Smlouva o dílo DODATEK č. 1

„Přestavba MŠ Kněžské Dvory, České Budějovice“

ZMĚNOVÝ LIST STAVBY

Přestavba MŠ Kněžské Dvory

Název změny: Statické zajištění objektu k 3. 3. 2016

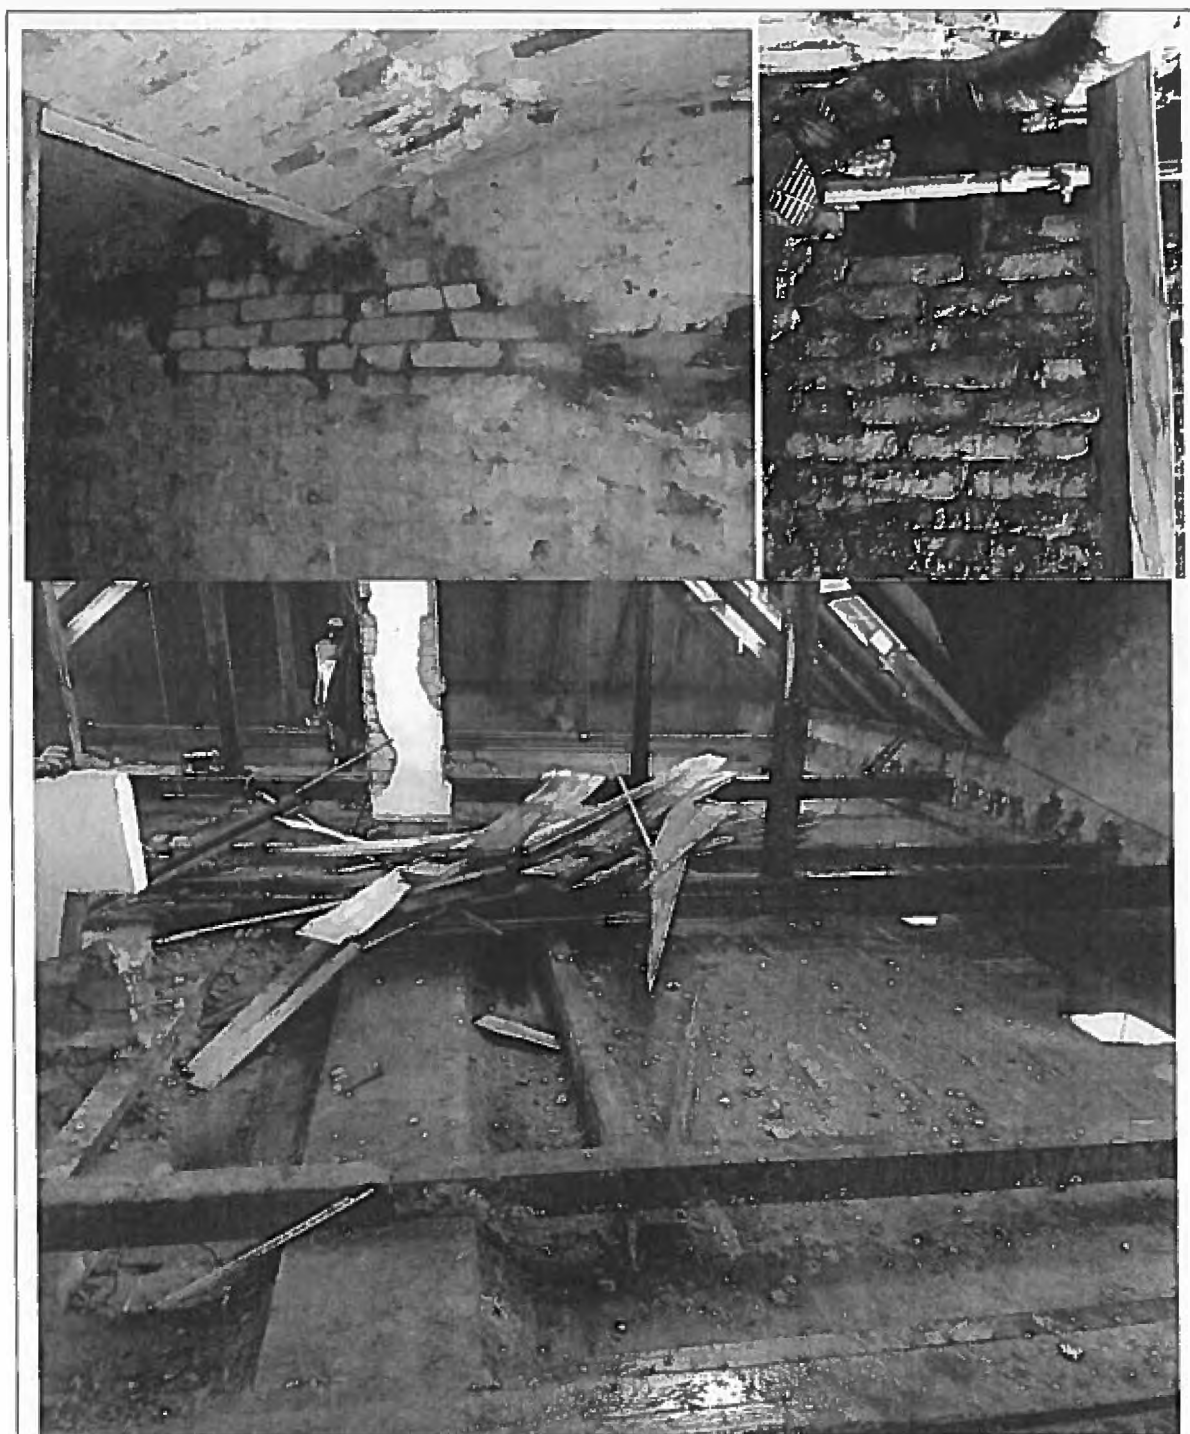
Stavba: Přestavba MŠ Kněžské Dvory	Číslo objektu: SO 100	Název: Statické zajištění objektu k 3. 3. 2016
Navrhovatel změny: Zhotovitel stavby: CALIPSUM s.r.o., Tyršova 390, 691 23 Pohořelice		
Popis změny: Statické zajištění a dozdivky v objektu SO100 k 3. 3. 2016		
Zdůvodnění změny: Dle projektové dokumentace a výkazu výměr bylo provedeno otlučení vnitřních omítek v celém rozsahu projektu. Po otlučení omítek byl zjištěn nevyhovující technický stav některých konstrukcí v 1. PP ze statického hlediska (stabilita konstrukcí). Přivolaný statik (p. Rameš – APP-PROJEKT) poté stanovil postup oprav těchto konstrukcí, včetně dočasného statického zajištění – podstojkování stropnic, pat kleneb, dozdivky v nosných stěnách, statické zajištění příček, provedení sond pro ověření vlastností materiálu. Dále byly dle požadavku statika odstraněny ocelové stropní výměny ve 3. NP.

Suterén, původní stav a bourání

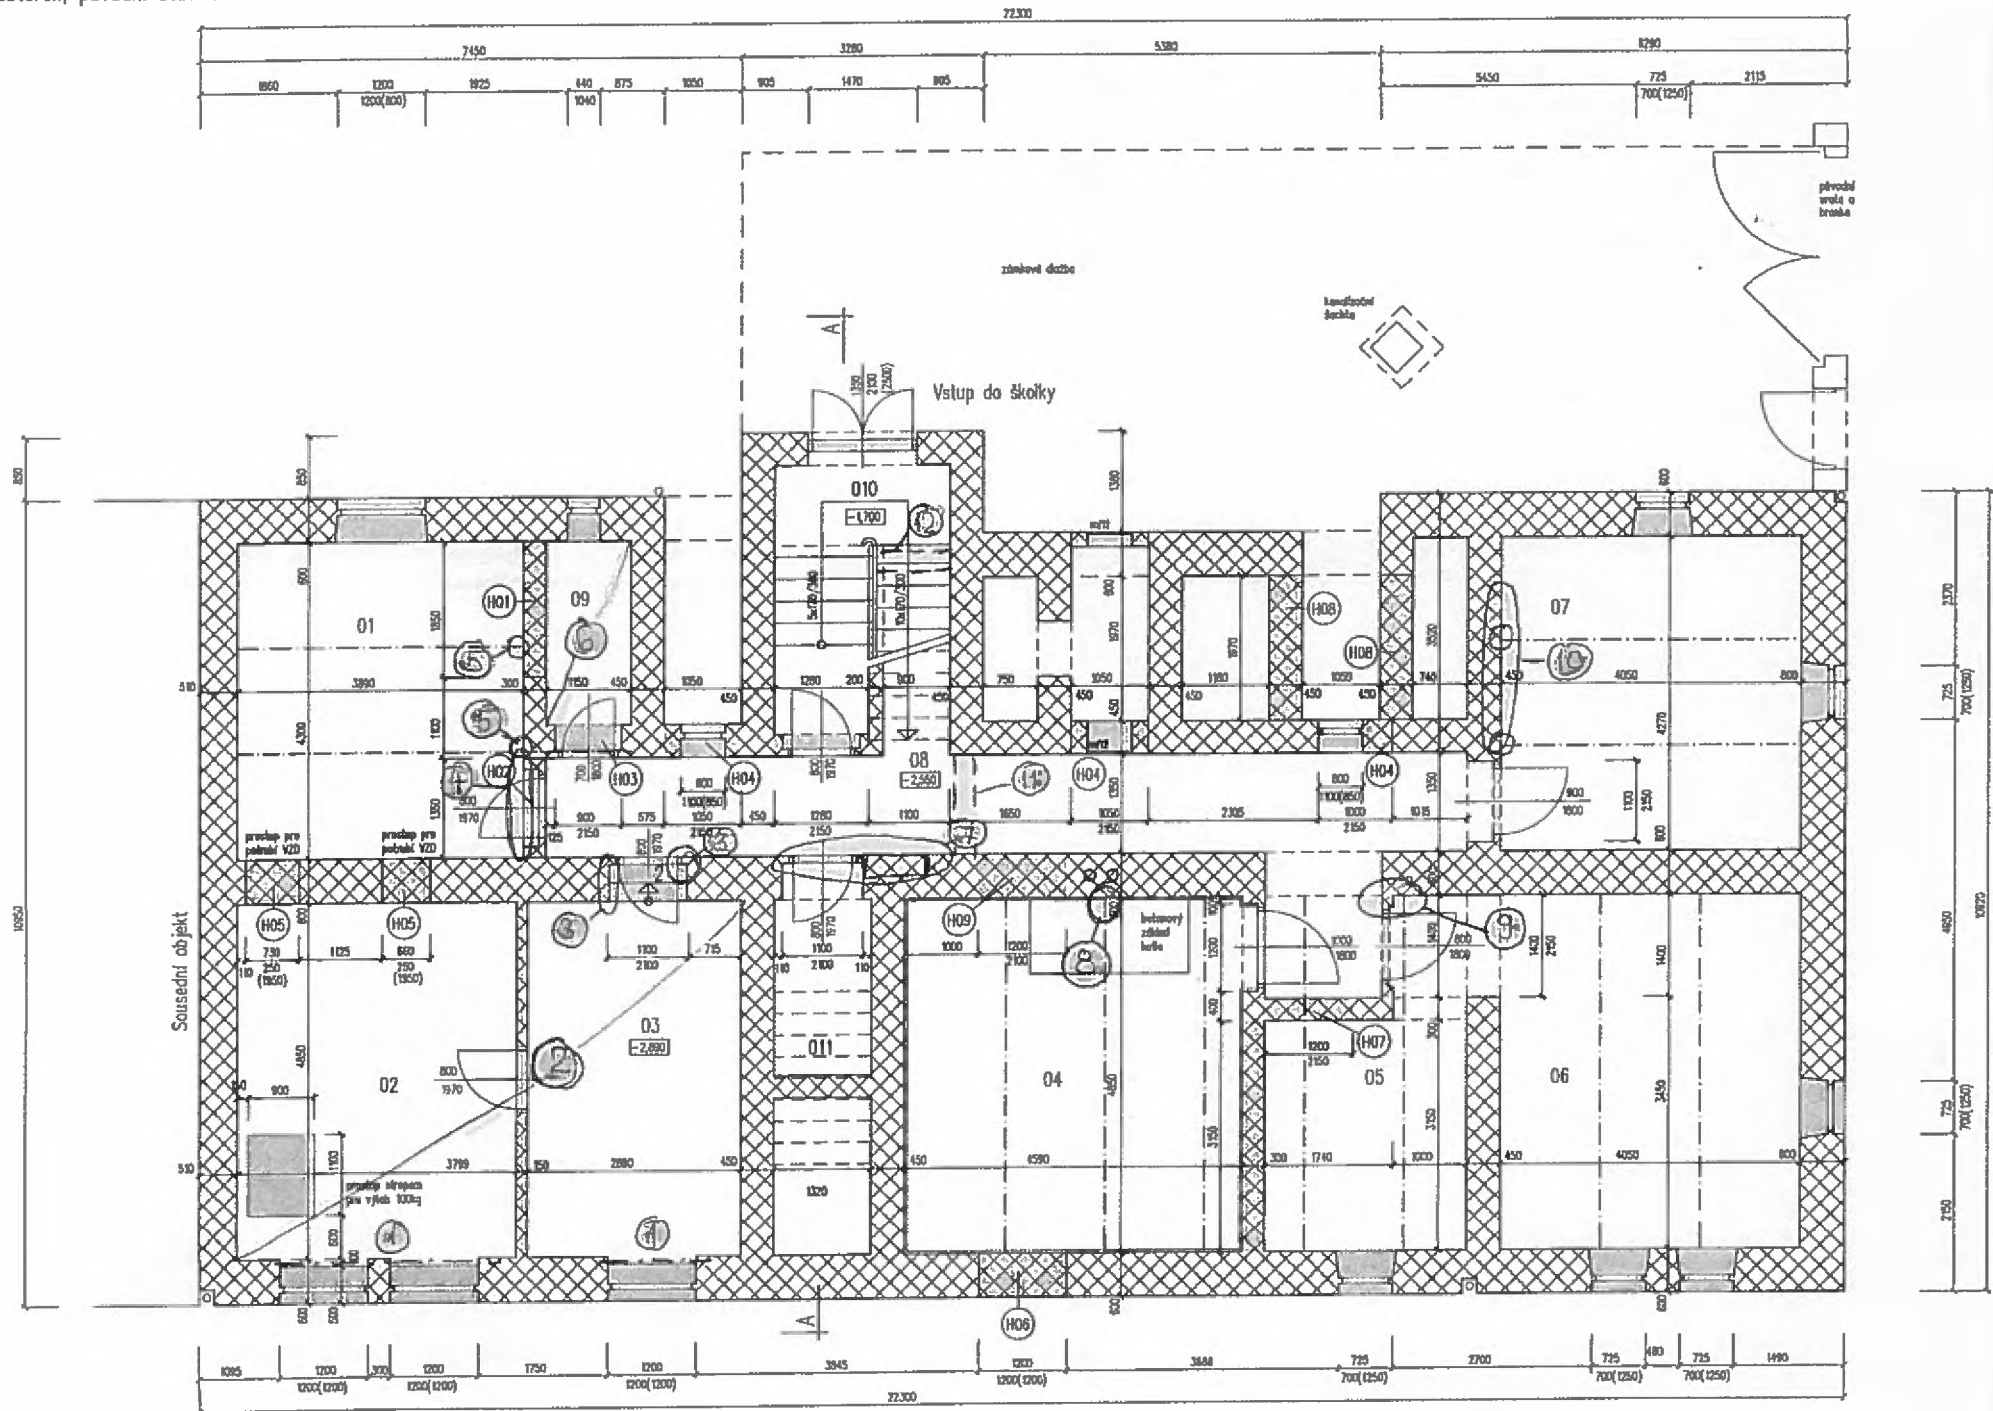
Označení na výkr.	Popis opatření
1	Stávající překlady ve sklepech (m.č.02) - odkryté 1x I č.8. Překlad nese stropnici I200. Překlad nevyhoví za předpokladu plného užitého zatížení. Překlad nutné nahradit profilem IPE 120. U dovoje oken s meziokením pilířkem bude překlad spojitý. Uložení min. 200 mm, na betonové roznášeči lože tl.50 mm. Před zahájením výměny překladů nutnost podstojkovat stropnice uložené na překladech.
2	Sonda - stávající stropní deska v suterénu (m.č.02): Tloušťka desky 80 mm. Odkrytá výztuž - pr.6 mm á 150÷160 mm, hladká. Beton s minimem pojiva, plnivo tvoří velké valouny průměr kolem 30 mm, jsou "sesypané" při spodním líci desky - lze předpokládat nedostatečné spolupůsobení výztuže s betonem. Předpoklad nedostatečného kotvení výztuže v uložení. Deska nevyhovuje na únosnost při plném užitém zatížení (3,0 kN/m ²) ani při uvažované třídě normového betonu C16/20. Nutná nová stropní deska. Vzhledem k limitnímu využití stávajících stropnic I 200 bude nutné stávající desku odstranit. Nová deska: doporučujeme obdobné řešení jako ve vyšších patrech: profilovaný plech 35/207-0,88, položený přes horní příruby stropnic (přikotvený v každé vlně) tvořící ztracené bednění. Plech jako spojitý nosník min. o 3 polích. Deska celkové tloušťky 80 mm. Výztuž: v každé vlně žebírková výztuž pr. 8mm (B500B), nutná i při horním povrchu -. Krytí 15 mm.

3	Dveřní otvor - 1x vyzdít nové ostění v rozsahu poškození (na výšku cca 1,2m), provázat se stávajícím zdívem. Vysprávka rohu druhého ostění. Před zahájením opravy podstojkovat stropnici uloženou nad otvorem.
4	Před bouráním otvoru osadit překlady dle projektu - 2x IPE 120 (uložení min. 200). Před zahájením prací podstojkovat stropnici uloženou nad otvorem.
5	Nový otvor. Před zahájením prací podstojkovat stropnice.
6	Stávající zastropení žlb. deskou - dle zjištění kvality a vyztužení desky v m.č.02 doporučuji provést novou desku (h=80 mm, výztuž pr.8 mm á 200 nebo karl síť 6/150x6/150. Stávající desku možno ponechat a využít jako ztracené bednění (pokud to vyjde výškově), odseparovat od nové PE fólií.
7	El. Rozvaděč a přímo navazující otvor - nad rozvaděčem chybí překlad. Klenba v chodbě tak není podepřená. Nutnost osadit překlad 1x IPE 140. Před zahájením prací nutné podepřít patu klenby aspoň v rozsahu rozvaděče a otvoru na délku cca 2,2m + stojky á 0,75m (např. dřev. hranoly 8x8cm).

8	Nutnost nově podezdít stropnici u komína (odstranit stávající trubní rozvody). Podstojkovat stropnici ihned.
9	Doplnit chybějící patu klenby.
10	Podstojkovat stropnice, odstranit původní rozvody ve zdivu pod stropnicemi a znovu dozdít, řádně provázat především v místě uložení stropnic.
11	Vysprávka stávající klenby
12	Doporučujeme provést sondu pro ověření uložení schodiště (podesty).
Obecně:	Dozdívky provádět z plných cihel pevnosti P10 na cementovou maltu M5. Vždy provázat s okolním zdívem. Před zahájením bouracích prací vždy staticky zajistit okolní nosné konstrukce (podstojkovat, rozepřít, atd.).

Název změny: Změny v sádrokartonových konstrukcích do 9. 3. 2016

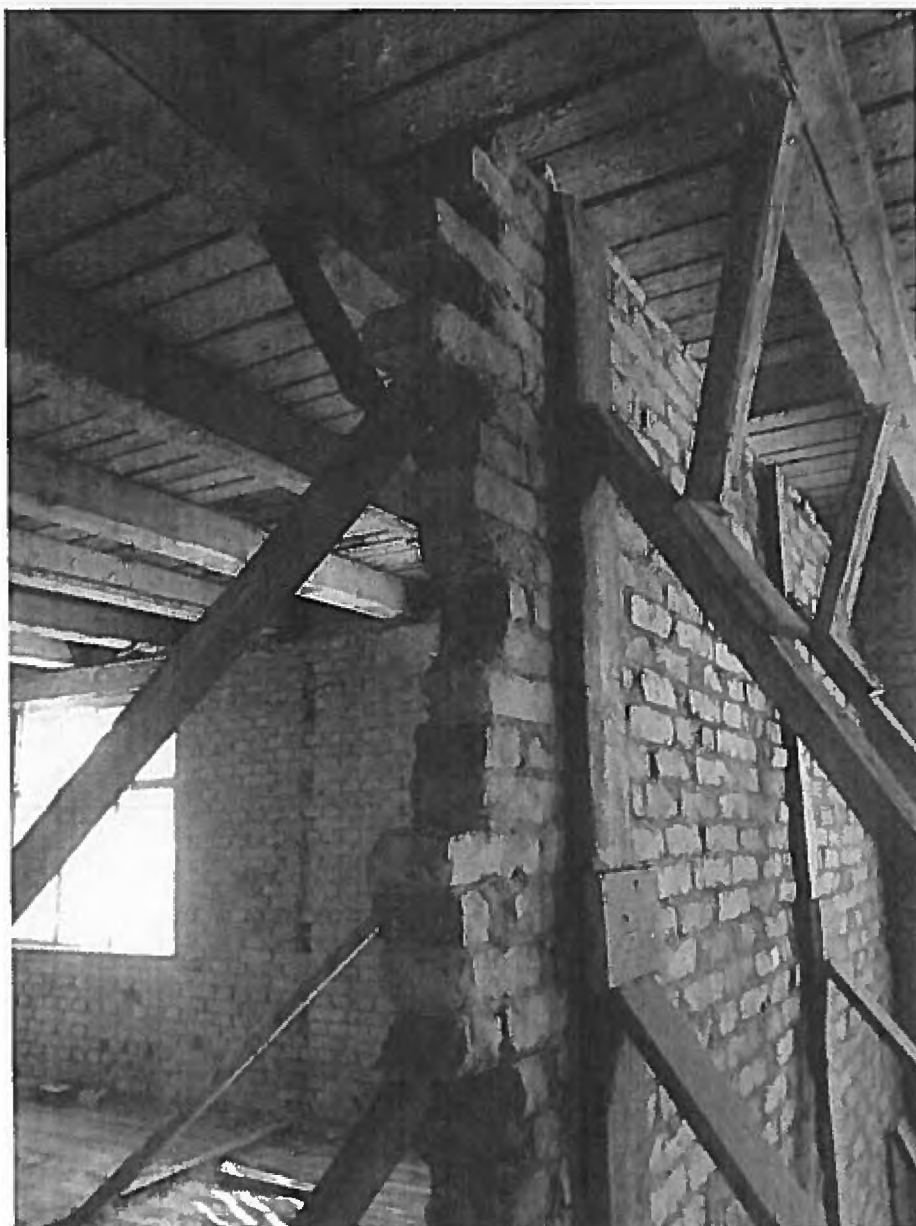
Stavba: Přestavba MŠ Kněžské Dvory	Číslo objektu: SO 100	Název: Změny v sádrokartonových konstrukcích do 9. 3. 2016
Navrhovatel změny: Zhotovitel stavby: CALIPSUM s.r.o., Tyršova 390, 691 23 Pohořelice		
Popis změny: Změny (navýšení objemu) v sádrokartonových konstrukcích do 9. 3. 2016		
Zdůvodnění změny: Dle projektové dokumentace (Řez B-B) se měla stávající sádrokartonová předstěna (kompletní skladba včetně tepelné izolace) u severní štitové stěny zachovat. Při demontáži podhledu bylo zjištěno, že předstěna je s podhledem provázána a není možné demontovat podhled bez odstranění této předstěny. Bylo rozhodnuto o jejím odstranění a provedení nové sádrokartonové předstěny (kompletní skladba včetně tepelné izolace). Ve 2. NP mezi místnostmi č. 201 a 203 (nový stav) je dle PD stávající zděná stěna tl. 300mm. Ve skutečnosti je tato stěna tl. 150mm a není nijak kotvena do stropu a přilehlých stěn. Stěna je nestabilní, není možné v ní provést drážky pro ZTI a osadit zazdívací moduly závěsných WC. Z těchto důvodů bylo rozhodnuto stávající stěnu odstranit a provést novou sádrokartonovou stěnu tl. 125mm se sádrokartonovou

instalační předstěnou tl. 200mm. Tímto řešením dojde k záměně zazdívacích modulů WC za moduly pro sádkartonové konstrukce, včetně pomocných kotevních konstrukcí v SDK předstěně.

Ve chvíli zpracování ZL není znám požadavek na tloušťku tepelného izolantu u SDK předstěny ve 3.NP

Název změny: **Změna počtu kácených dřevin**

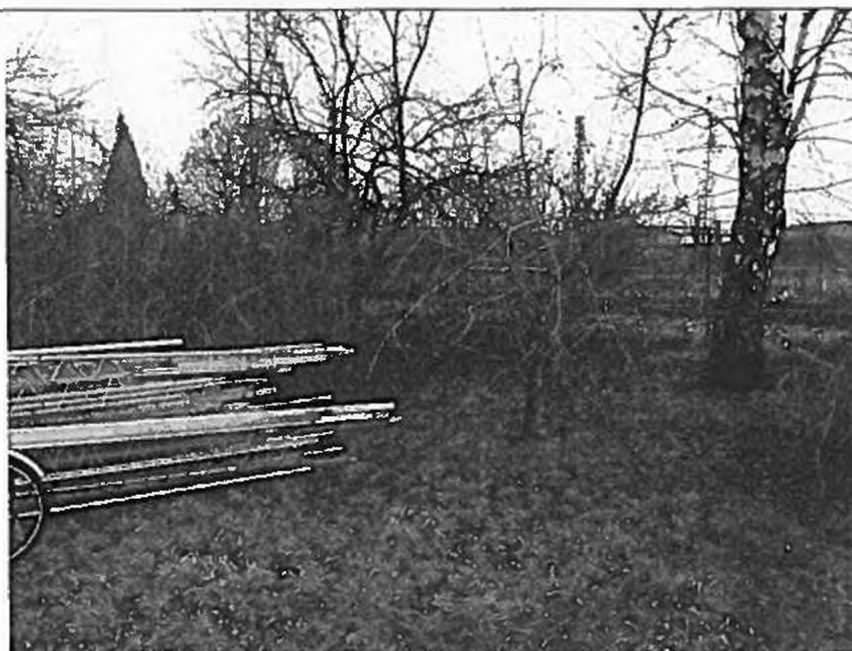
Stavba:	Číslo objektu:	Název:
Přestavba MŠ Kněžské Dvory	SO 100	Změna počtu kácených dřevin
Navrhovatel změny: Zhotovitel stavby: CALIPSUM s.r.o., Tyršova 390, 691 23 Pohořelice		
Popis změny: Změna (navýšení) počtu kácených stromů a keřů pro objekt SO101		
Zdůvodnění změny: Dle projektové dokumentace a výkazu výměr bylo provedeno odstranění jednoho stromu, druhý byl ochráněn. Dle požadavku investora byly odstraněny veškeré stromy a keře. Stávající vzrostlá bříza na hraně pozemku byla zachována.
